DELIBERAZIONE N° XI / 4682

ESPRESSIONE AL MINISTERO DELLA TRANSIZIONE ECOLOGICA DEL PARERE IN MERITO ALL'ISTANZA DI VALUTAZIONE D'IMPATTO AMBIENTALE DEL PROGETTO DI UN IMPIANTO IDROELETTRICO DENOMINATO 'BUDRIESSE', LUNGO IL FIUME ADDA, NEI COMUNI DI CASTELNUOVO BOCCA D'ADDA (LO) E CROTTA D'ADDA (CR). PROPONENTE: VIS S.R.L. [ISTRUTTORIA REGIONALE VIA189-MA - PROCEDURA MI.T.E. ID-VIP: 4672]

Relazione istruttoria

Fig. 1 – Ubicazione della stazione di Pizzighettone Argine rispetto al Ponte Trento e Trieste

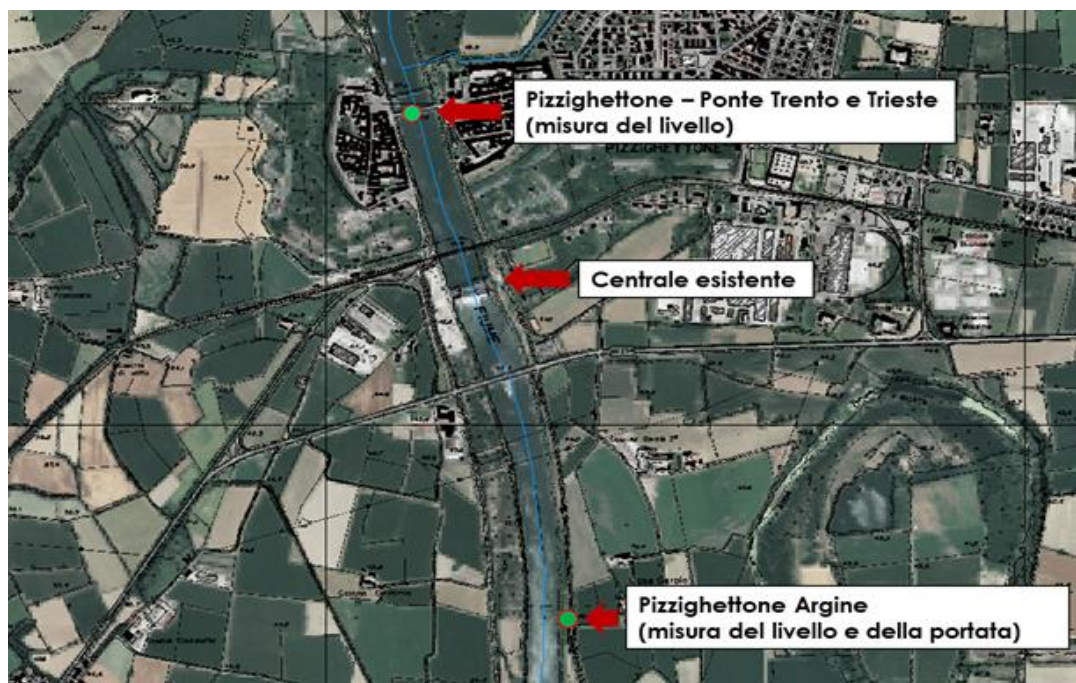
Per quanto concerne l'interferenza con le stazioni di misura, si sottolinea che la "Stazione di Pizzighettone" non è l'idrometro storico situato sul Ponte Trento e Trieste, bensì la stazione di misura del livello e delle velocità installata sull'argine dell'Adda in località Cascina Gerola, a valle delle centrali di Maleo e Pizzighettone, che è attiva dal 19/04/2019 ed è citata nella nota del Consorzio dell'Adda del 26/06/2019 (Rif. 19-303), in cui si segnala appunto la "recente installazione" di una stazione di misura delle velocità, visualizzabile sul "Portale idrologico geografico" di ARPA Lombardia alla voce "Ultimi dati registrati / Portate del menu. L'ubicazione della stazione è indicata nelle figure che seguono.

Per le portate di esercizio della centrale, il livello misurato viene influenzato dalle manovre della centrale stessa: non è più possibile applicare la scala di deflusso e, di conseguenza, calcolare la portata. In questo modo viene a mancare il dato di monitoraggio sul fiume Adda, essenziale sia per la gestione in tempo reale delle crisi idriche sia per l'elaborazione del Bilancio Idrico ai fini di pianificazione territoriale.

- realizzare uno studio dell'influenza dell'invaso sulla sezione di fiume attualmente strumentata ed elaborare una proposta progettuale, in accordo con Regione Lombardia e Consorzio dell'Adda, per garantire la prosecuzione del monitoraggio in continuo dei livelli e delle portate totali transitanti in alveo nel tratto di Adda oggetto degli interventi, mantenendo le medesime caratteristiche di

affidabilità, significatività e standard prestazionali; tale progetto deve essere sottoposto all'approvazione di ARPA che lo deve valutare sia in termini di funzionalità e prestazioni della stazione sia di necessaria manutenzione; deve inoltre essere definita una rigorosa tempistica per la realizzazione di tutti i lavori previsti;

- realizzare tutti gli accorgimenti tecnici e/o strutturali tali da regolarizzare il flusso, compreso lo spostamento della strumentazione e/o l'inserimento di nuovi sensori atti alla misura della portata transitante.
